**Avis délibéré de l’Autorité environnementale
sur l’installation nucléaire de base n°167 -
Flamanville 3 (réacteur EPR) – EDF (50)**

N°Ae : 2021-106

Avis délibéré n 2021-106 adopté lors de la séance du 22 décembre 2021

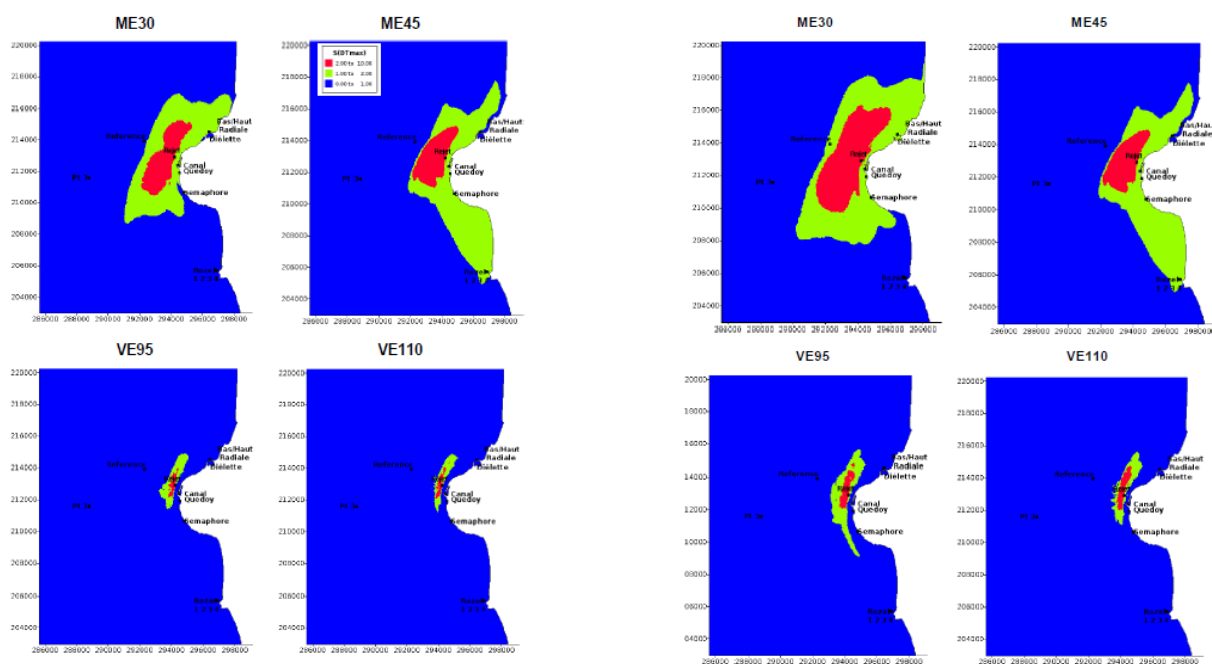
L'incidence du fonctionnement de l'EPR a été simulée.
